ZMIANY NIEISTOTNE

Zmiany nieistotne w rozumieniu art. 36a ust. 5 ustawy Prawo budowlane

NAZWA
Budowa 4 budynków mieszkalnych jednorodzinnych dwulokalowych w zabudowie bliźniaczej wraz z inst. wew. eNN, wod.-kan., gaz., c.o., went. mechaniczną oraz inst. zew. eNN, kan. sanitarnej, kan. deszczowej z 4 szczeblowymi zbiornikami na wody opadowe, dościami, dojazdami i zagospodarowaniem terenu na działkach 2024/2 oraz 2024/3 w miejscowości Węgrze Wielkie, obręb 0028.

RYSEK
Rzut parteru - bud. 1 i 2

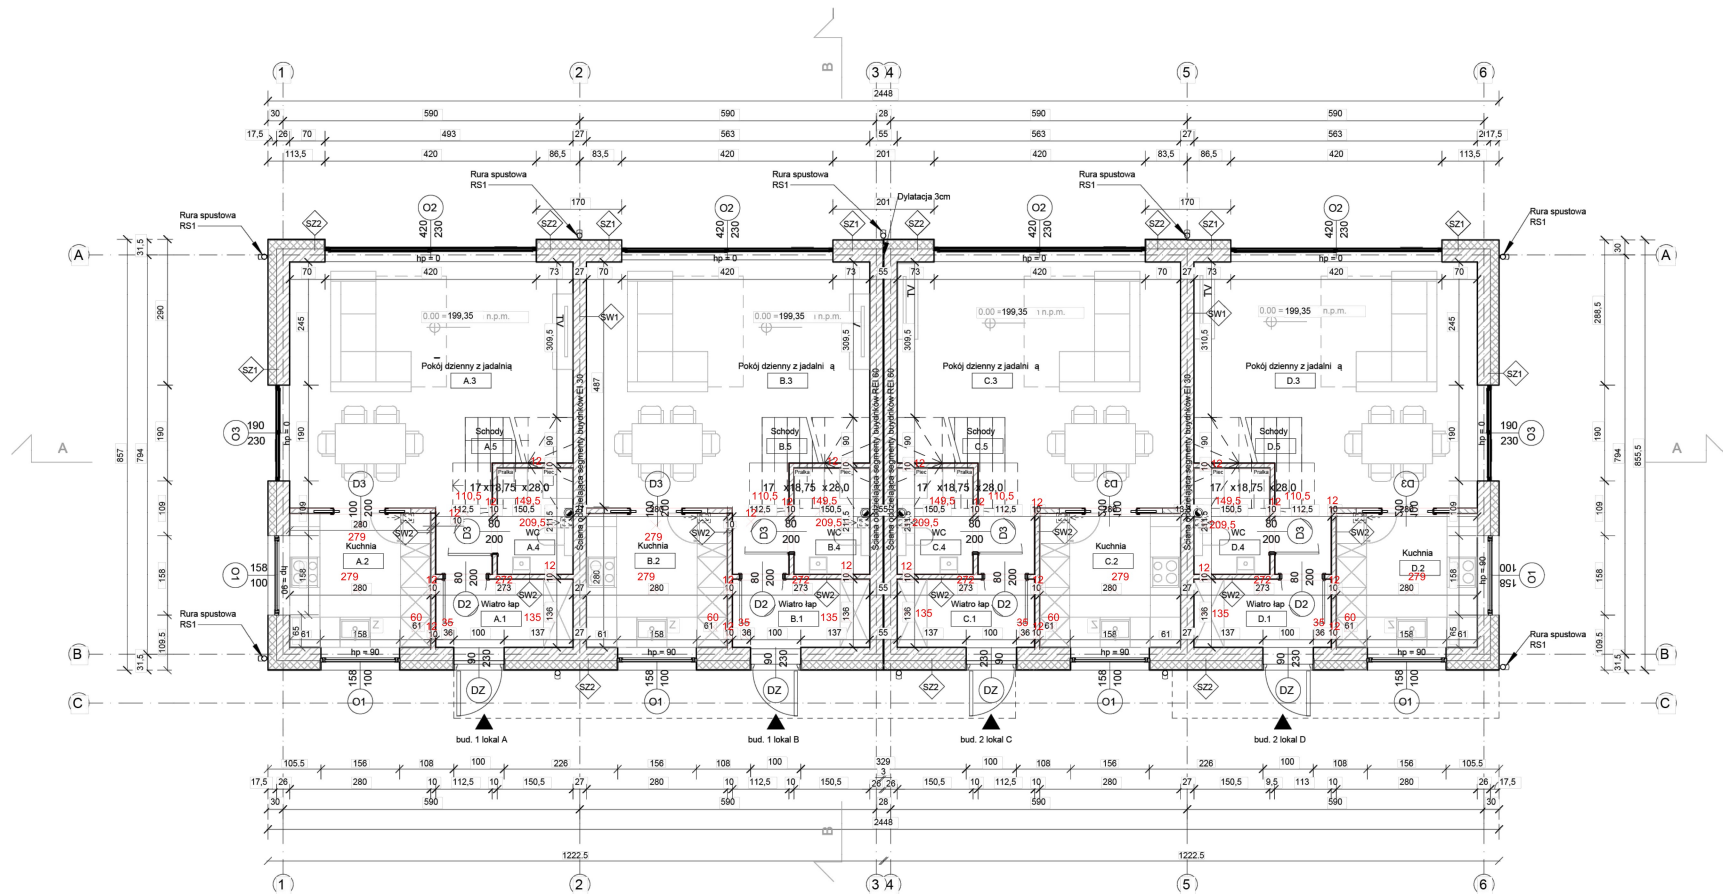
- Zastosowanie pustaka szalunkowego w ścianie fundamentowej.
- Zastąpienie chudego betonu na beton C20/25 wraz z siatką stalową d 6mm oczko 10x10 cm – podłoga na parterze.

- Zmiana lokalizacji wylazu dachowego.
- Zamiana kominów wentylacyjnych (nad dachem) na systemowe nawiewy w dachówce.
- Usunięcie stopni kominarskich z dachu.

- Zmiana okien – z kwater 2 m wraz z balustradą francuską szklaną na kwatery 15. dzielone,
- gdzie czynne skrzydło zaczyna się 90 cm ponad gotową podłogą.

- Zmiana wykończenia elewacji – tynk + boniowanie.
- Rezygnacja z oświetlenia liniowego LED na elewacji.
- Wykonanie zabudowy GK strychu.
- Zmiana wysokości sufitów podwieszanych na 1 piętrze z 2,70m na 2,65.

- Rezygnacja z przyłącza gazu i z kotła gazowego.
- Ogrzewanie budynków poprzez powietrzną pompę ciepła.
- Zmiana poziomu nadproży drzwi wejściowych z 230 cm na 210 cm

- Zmiana lokalizacja kominu wentylacji grawitacyjnej
- Zmiana materiału wykonania ścian działowych oraz ich łącznej grubości na 12 cm
- Zmiana grubości warstwy izolacji akustycznej i termicznej pomiędzy piętrami a strychem na 30 cm wełny mineralnej
